# ÚZEMNÍ PLÁN MĚSTA BRNA

Textová část Odůvodnění

Kapitola 19 Vyhodnocení připomínek

Svazek Pb20 *(s osobními údaji)*

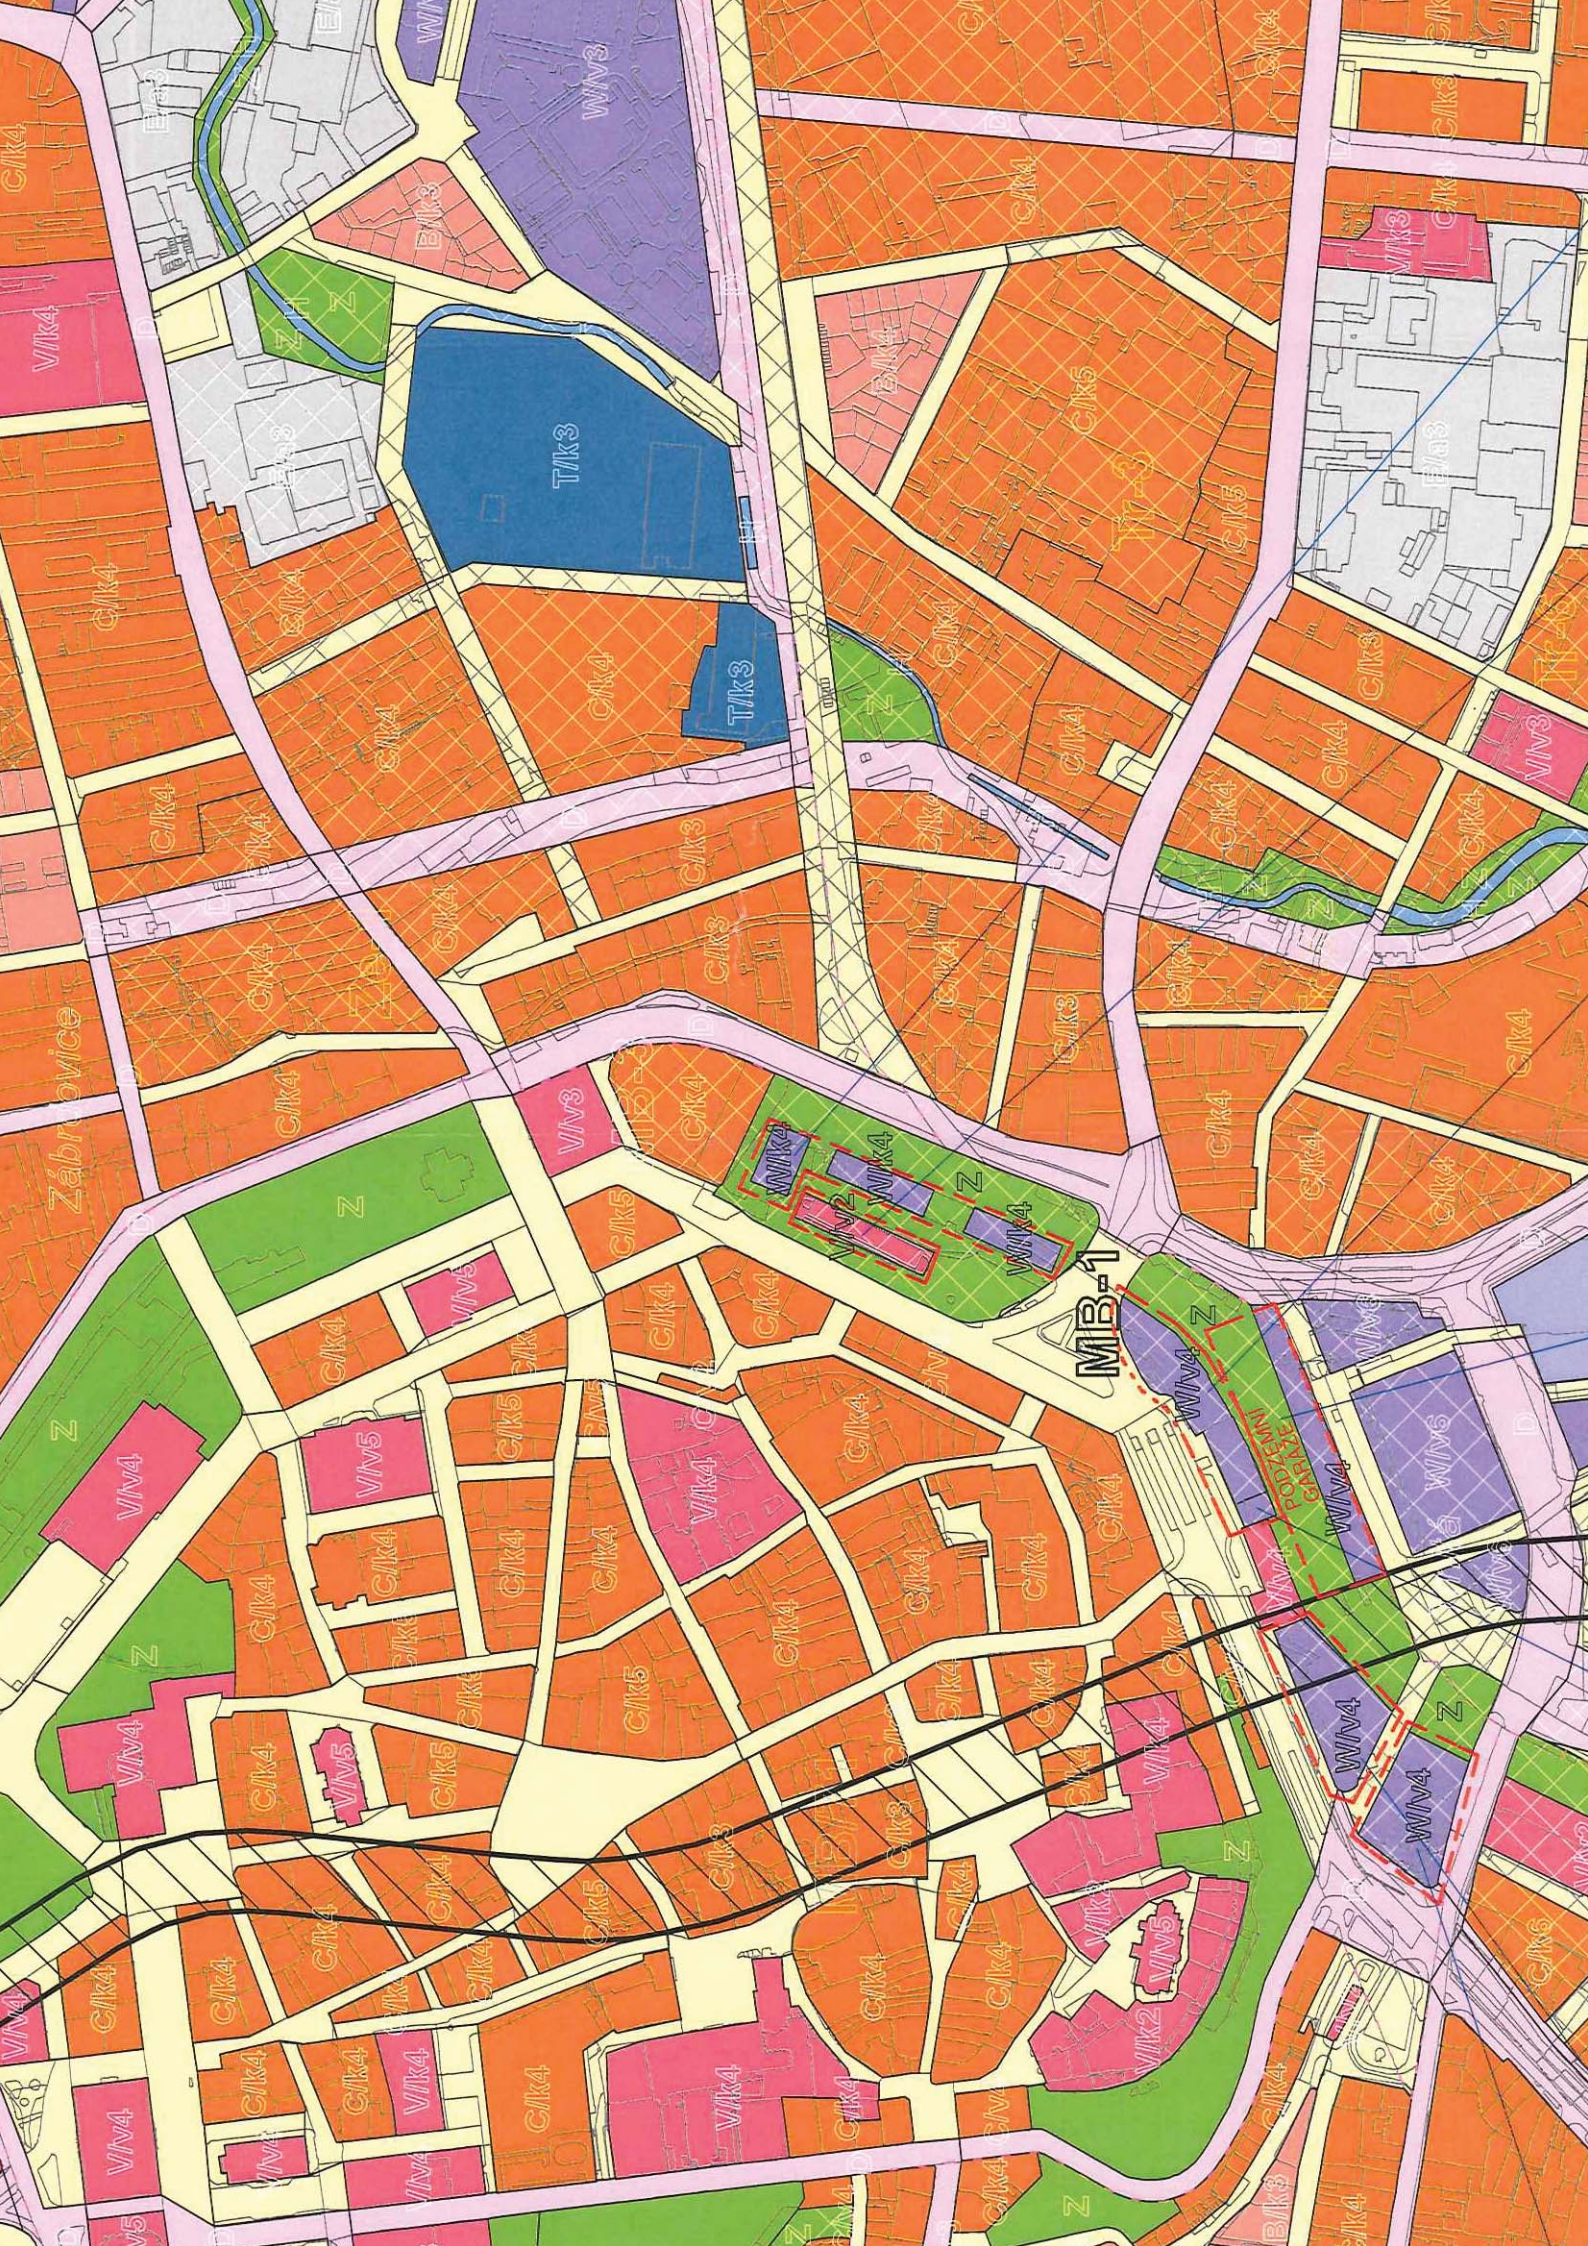
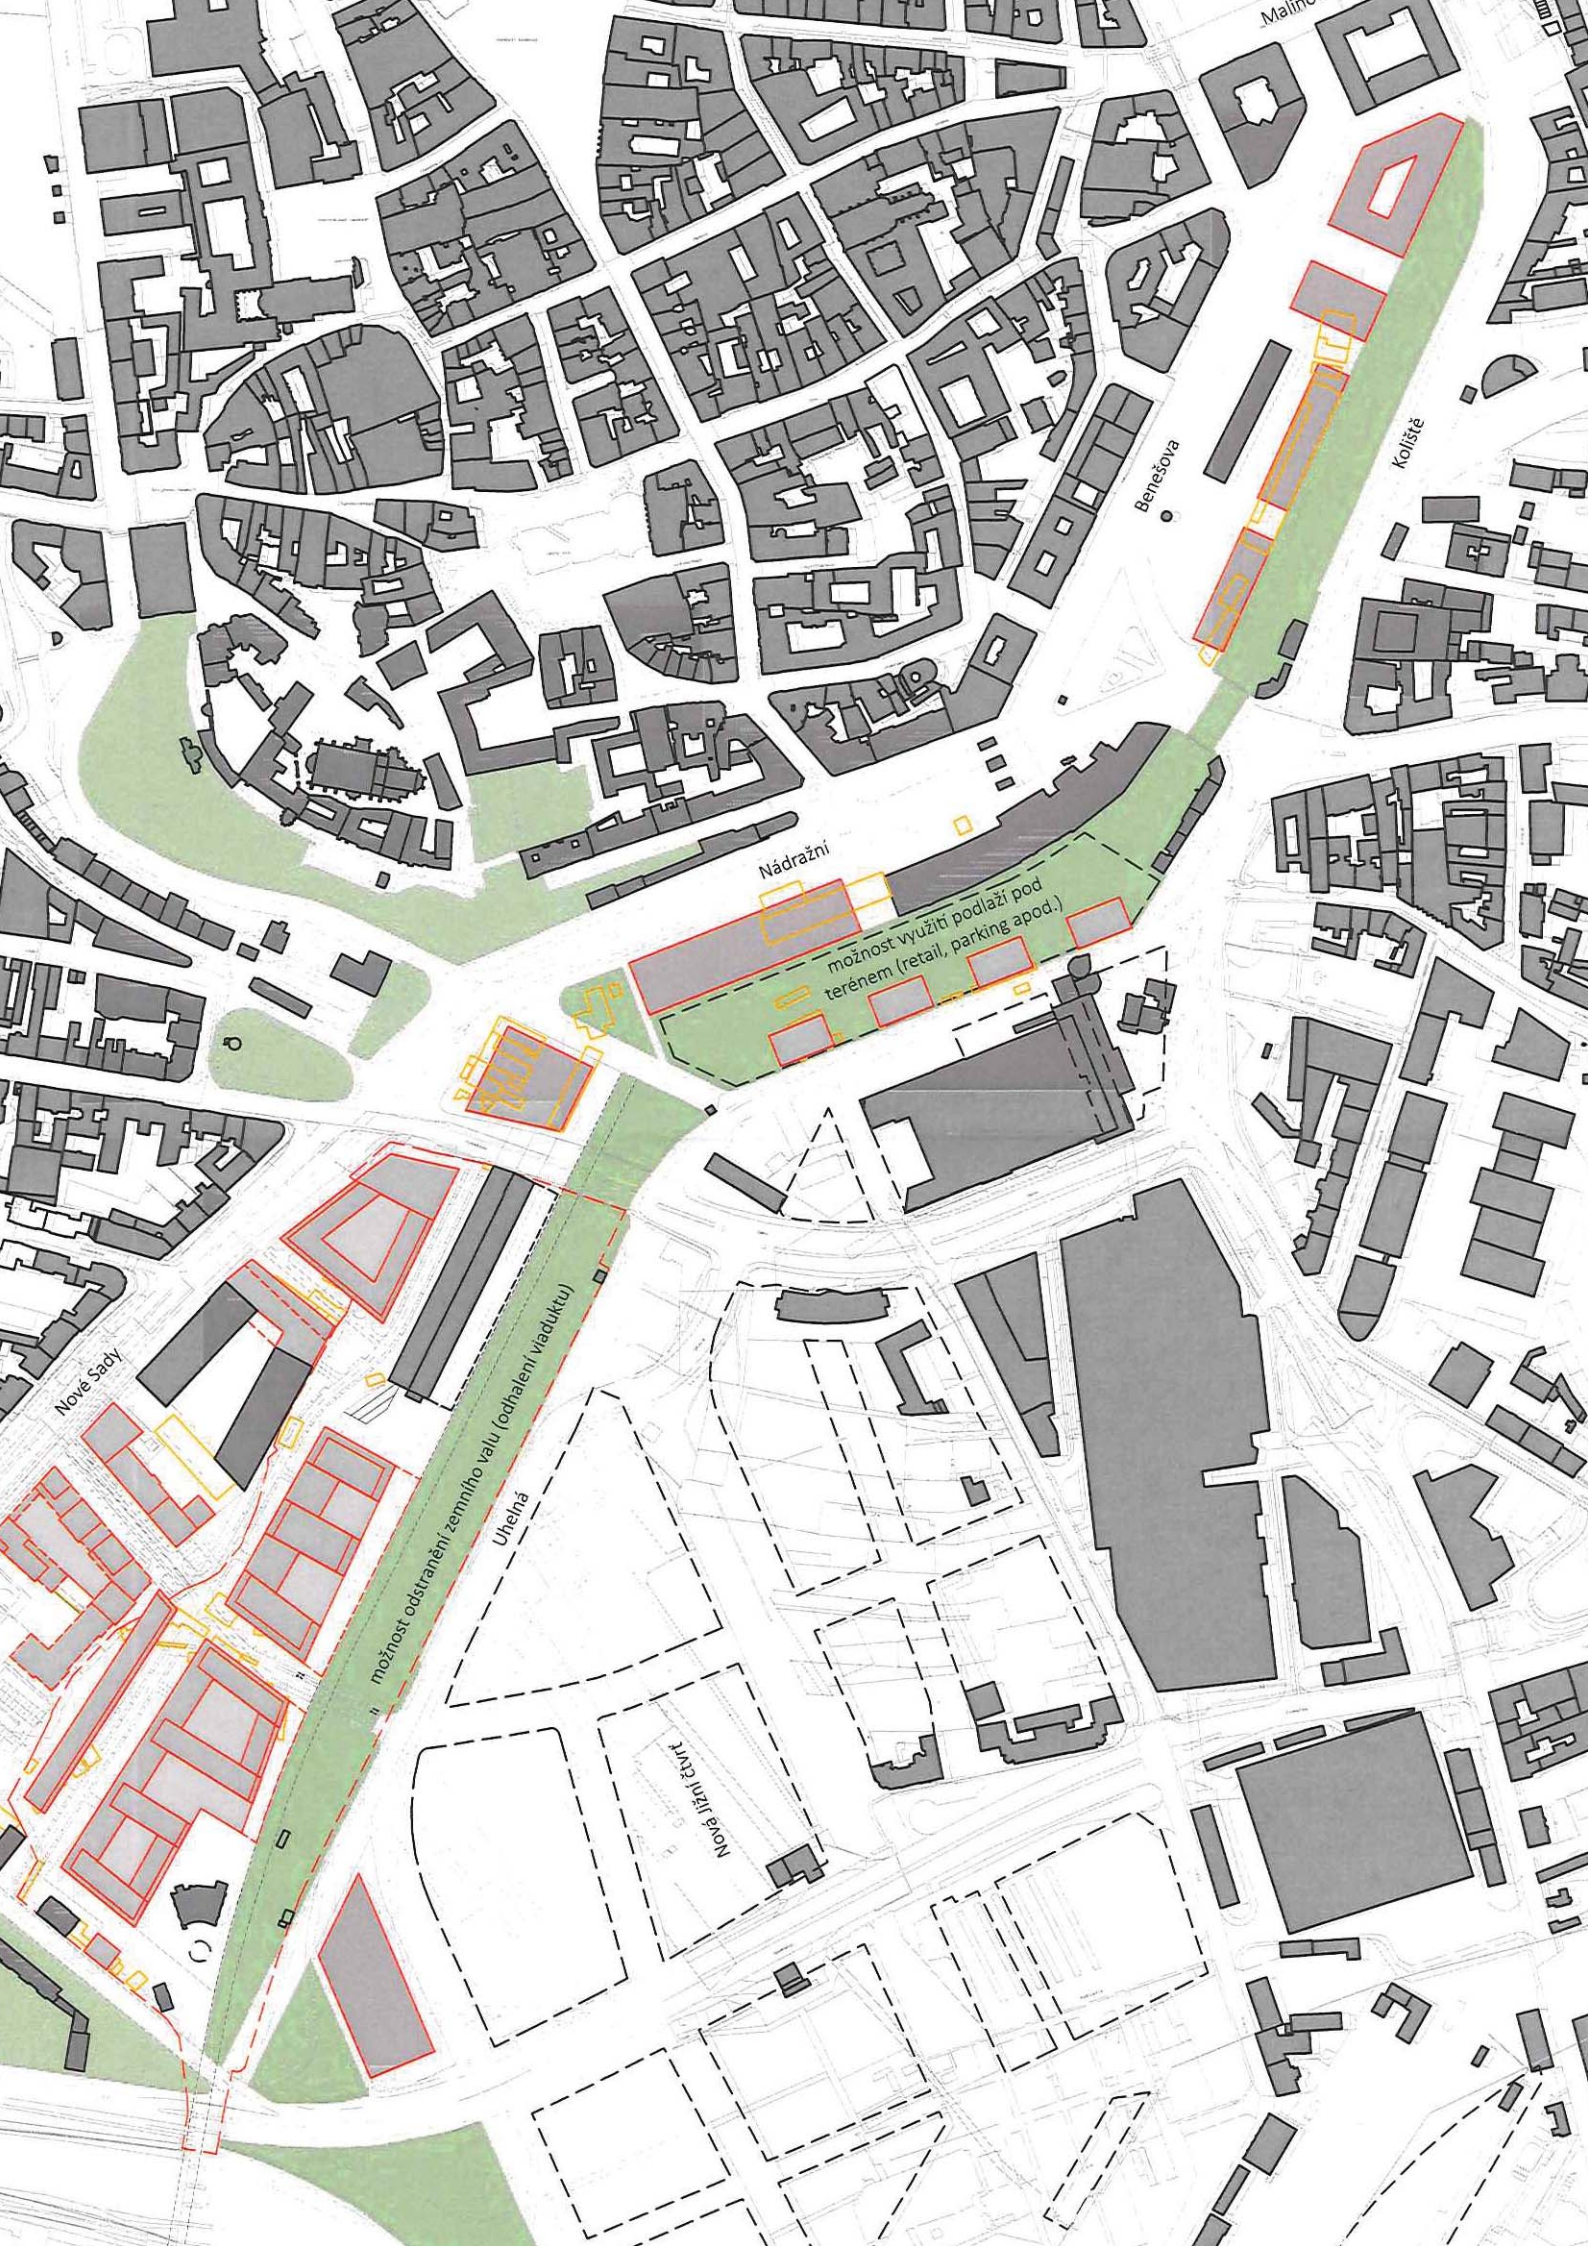
POŽADUJEME ZMĚNĚNÍ NEBO ÚPLNÉ ODSTRANĚNÍ NAVRŽENÉ PROLUKY MEZI VYPRÁVNÍ BUDOVOU A POSTOULÍ.

POŽADUJEME ZACHOVÁNÍ MOŽNOSTI ZŘÍZENÍ PODZEMNÍHO GARÁŽOVÉHO STANÍŠTI POD DNEŠNÍM KOLEJISTEM A VLOŽENÍ NOVÉ PLOCHY KOMERČNÍ VYBAVENOSTI (W).

POŽADUJEME ZMĚNU VYUŽITÍ VYPRÁVNÍ PLOCHY KOMERČNÍ VYBAVENOSTI (W) NA PLOCHU (KOMERČNÍ VYBAVENOSTI) GRAND.

POŽADUJEME ZACHOVÁNÍ PLOCHY VEREJNÉ VYBAVENOSTI (W) OBLASTI PODEL ULICE BENEŠOVA, VLOŽENÍ PŘÍSPĚJE K VYTVOŘENÍ PLÁNOVANÉHO ULIČNÍHO BULVÁRU.

*Návrh ploch zeleně má svoje opodstatnění a kontinuitu, která je dlouhodobě známa, byla projednána v předchozích ÚPD. Toto území je dlouhodobě určené pro dobudování tzv. brněnského ringu, tedy veřejného prostranství s parky. Tento veřejný zájem zde návrh nového územního plánu potvrzuje i vymezením předkupního práva (viz Výkres veřejně prospěšných staveb, opatření a asanací M1:10 000). Jedná se o citlivé přestavbové území v rámci městské památkové rezervace Brno. Dle závazné textové části územního plánu (viz kapitola 12) bude město Brno nad rámec územních studií, jejichž zpracováním je podmíněno rozhodování o změnách v území, zpracovávat územní studii „ÚS Městská památková rezervace Brno“, která má toto území také řešit. I to je důvod, proč není vymezení vámi požadovaných ploch v tomto území v tuto chvíli účelné a připomínce nelze vyhovět.*

#### Be-6 Bohunice Červený kopec:

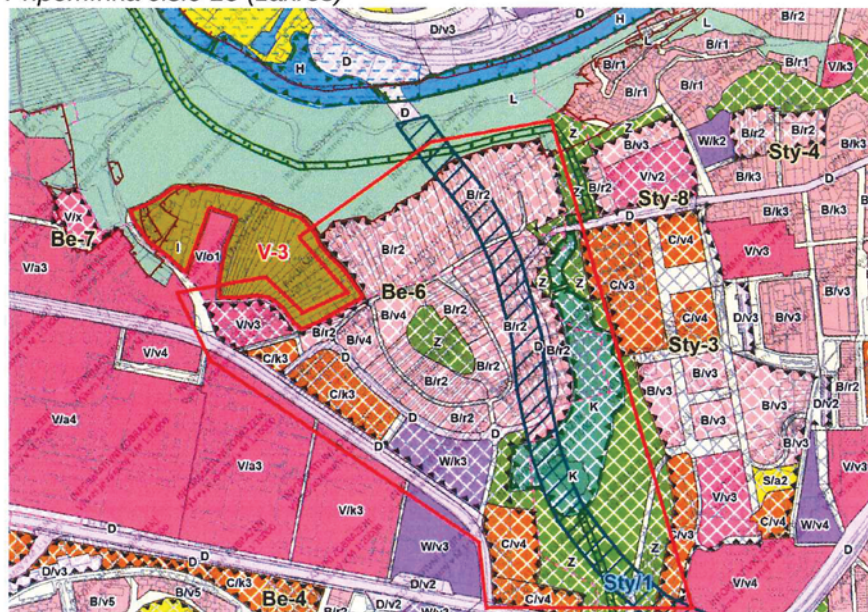
Lokalita je ve stávajícím stavu zahrádkářskou kolonií a také zeleným ostrovem mezi oblastmi husté zástavby. Je rovněž vyhledávanou rekreační lokalitou. V posledních letech na základě územní studie od ateliéru Pelčák & partners zde probíhá rezidenční výstavba vyššího standardu. Návrh územního plánu potvrzuje tento vývoj. A máme za to, že díky návrhu územního plánu není reálně možný žádný jiný započatý rozvoj – tj. výstavba luxusní rezidenční čtvrti, což nepovažujeme za šťastné. Navržené plochy zeleně také dle našeho názoru nedostatečně obnovují rekreační potenciál lokality.

#### Dopravní stavba Sa/1 – mostní propojení Sadové a Lesné:

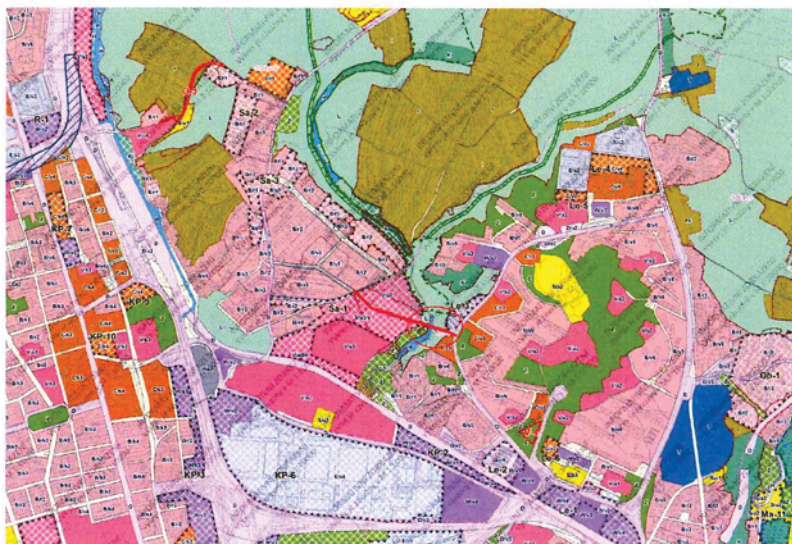
Navrhované mostní silniční propojení překlenuje přírodně cennou lokalitu Údolí svatého Antoníčka, a tím podstatně omezuje ekologický, klimaticko-regulační a rekreační potenciál této příjemné a malebné lokality. Nicméně pěší a cyklistické propojení Lesné a Sadové je žádoucí.

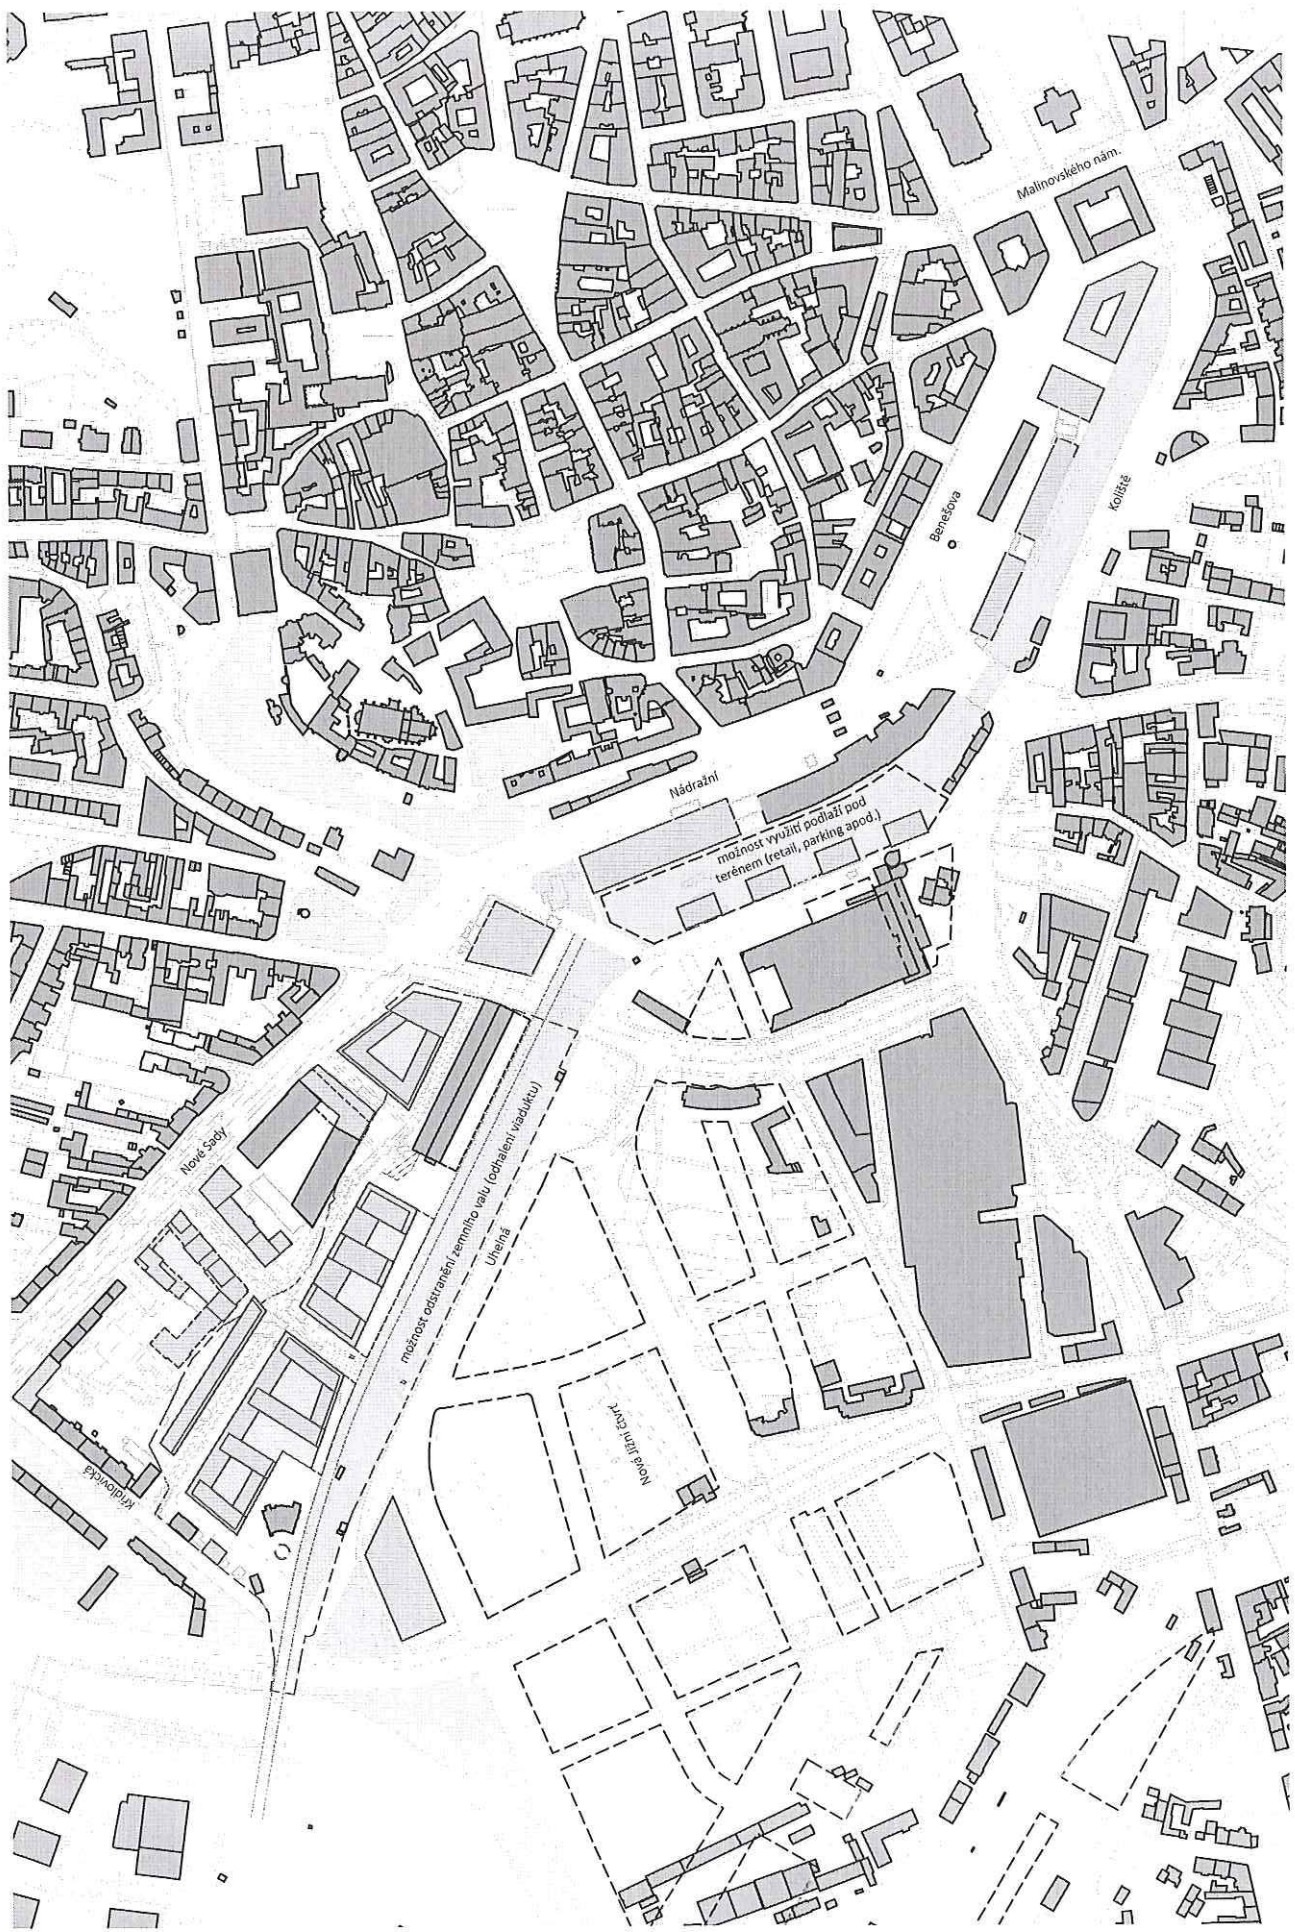
POŽADUJEME ZANESENÍ PLOCHY  
MĚSTSKÉ ZELÉNE (Z) NA MĚSTSKÉ POZEMKY,  
NIKOLIV POUZE NA POZEMKY SOUKROMÝCH  
VLASTNÍKŮ, DOJDE TÍM K PODPĚŘENÍ  
PLANOVANÉHO PÁSU VEŘEJNÉ ZELÉNE.

POŽADUJEME ZACHOVÁNÍ MOŽNOSTI  
ZRÍZENÍ PODZEMNÍHO GARAZOVÉHO  
STANÍ POD DNEŠNÍM KOLEJÍSTĚM A VLOŽENÍ  
NOVÉ PLOCHY KOMERČNÍ VYBAVENOSTI (W).
